Release Note (Ver.310)

신개념 지반설계전용 소프트웨어

Soilvorks

2. [침투] 초기 수위경계 기능 확장

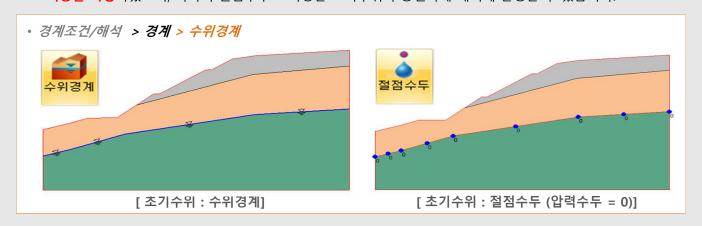
- 침투해석에서 수위경계기능으로 초기수위를 설정할 수 있습니다. 단, 이렇게 설정된 초기수위 (Initial water level)는 한번 지정하면 시간스텝, 혹은 시공단계별로 삭제할 수 없었습니다.
- 때문에 비정상류, 혹은 시공단계 침투해석에서 초기수위는 절점수두로 지정하는 것이 권장되었습니다
- V310에서는 수위경계로 설정한 초기수위도 시간스텝, 혹은 시공단계별로 자유롭게 추가,삭제할 수 있도록 기능을 확장하였으며, 따라서 절점수두로 지정한 초기수위와 동일하게 해석에 반영할 수 있습니다.

3. [침투-사면] 불투수층영역 결과연동 기능 개선

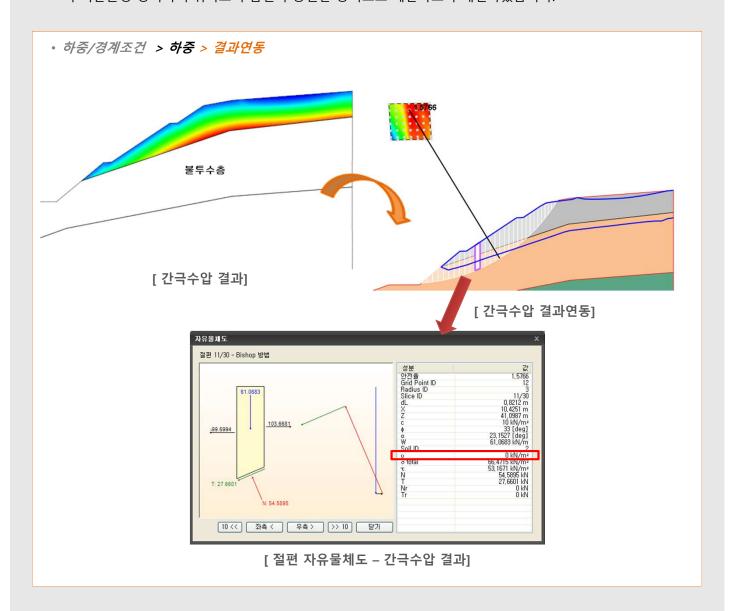
- 침투-사면(LEM) 연계해석 수행시 침투 불투수층으로 지정된 영역은 간극수압 결과가 없기 때문에 사면 (LEM) 연계해석에서 가정한 활동면이 불투수층을 지날 경우 해석을 수행할 수 없었습니다.
- V310에서는 불투수층으로 지정된 영역에 파괴 활동면이 지날 경우 해당 절편의 간극수압을 zero로 연동하 여 지반물성 정의시 수위미고려 옵션과 동일한 방식으로 계산하도록 개선하였습니다.

4. [암반] 단위변환에 따른 결과파일 출력오류 수정

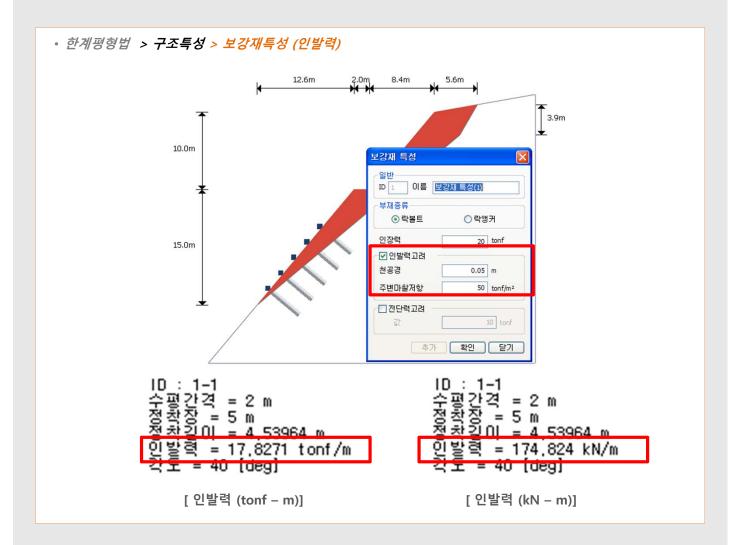
- 암반모듈 > 한계평형법에서 보강재 인발력 고려시 결과파일에서 보강재마다 계산된 인발력을 출력해 주고 다 있습니다.
- 단위를 변환하면 안전율에는 영향이 없지만 계산된 인발력을 출력할때 단위변환을 중복으로 적용하여 출력 하고 있었습니다. 이를 변경된 단위계에 맞게 출력하도록 수정하였습니다.

1. [공통] Pile 요소 경사단면 고려

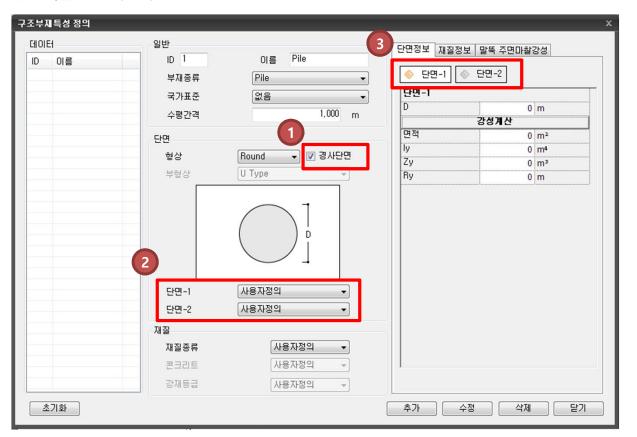
- 구조특성 중 Pile 요소의 경사단면(Tapered) 설정을 지원합니다. (Beam 요소의 경사단면은 기존 버전부터 지원되고 있습니다.)
- 경사단면이란?
 - 구조특성 요소 양단의 단면 크기가 서로 다른 형태를 말하는 것으로, 실무에서 사용되는 변단면 형태의 말뚝 또는 보강재를 모사할 때 사용합니다.
- 적용범위

- (1) 경사단면을 체크하면 경사단면 설정할 수 있습니다.
- 기존 DB를 사용하는 경우 (2) 콤보박스 콘트롤을 통해 상/하단의 단면 사이즈를 다르게 설정할 수 있습니다.
- 사용자 정의 단면을 사용하는 경우 (3)의 "단면-2" 탭이 활성화되어 상/하단의 단면 사이즈를 다르게 설정할 수 있습니다.

1. [연약지반] 단위변환에 따른 강도증가결과 출력 오류 수정

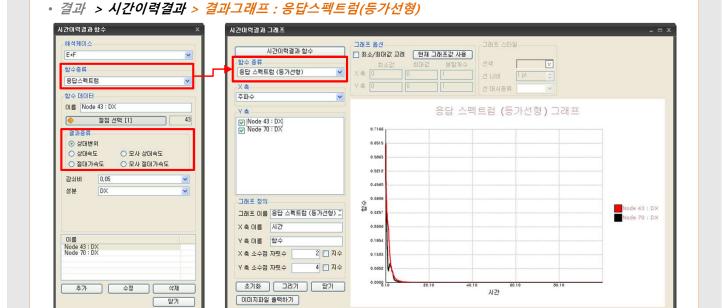
- 강도증가영역 설정시 연약층의 강도증가 결과를 타설직후를 포함하여 시공단계별로 확인할 수 있습니다. 여 기서, 타설직후란 SCP, GCP와 같은 배수재를 적용했을 경우에만 유효한 결과입니다.
- 기존의 이 타설직후 강도증가 결과가 tonf 이외 단위계를 사용했을 경우 단위환산이 중복으로 적용되고 있었 습니다. 이를 한번만 적용되도록 수정하였습니다.

3. [공통] 그래프 Excel Export시 데이터가 32,000개 이상인 경우에 대한 오류 수정

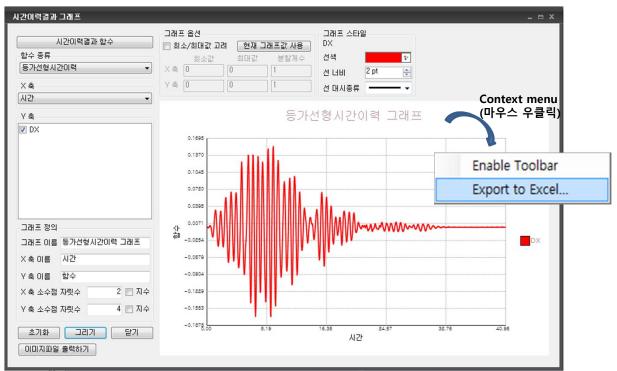
- MS Office의 Excel은 2차원 차트 생성시 32,000개의 데이터까지만 기능을 지원합니다.
- V300까지의 SoilWorks에서는 Excel Export 기능 사용시 데이터 추출 이외에 차트 생성까지 자동으로 지원하고 있기 때문에, 데이터 수가 32,000 이상인 경우 Excel에서 오류가 발생하고 있습니다.
- V310에서는 데이터 수가 32,000 이상인 경우 차트 자동생성을 생략하고 데이터만 출력하는 방식으로 Excel 오류를 회피하였습니다.

- **동해석모듈의 시간이력결과>결과그래프**의 경우 데이터 양이 만개 단위를 넘는 경우가 많기 때문에 해당 기능에 대한 개선이 반영되었습니다.
- 이 외에도 SoilWorks의 그래프 기능에서 context menu로 지원하는 "Export to Excel"에 모두 해당되는 내용 입니다.
 - ex) 후처리 결과값 추출 기능을 통해 추출한 데이터(표 형태)로 그래프를 그리는 경우 등
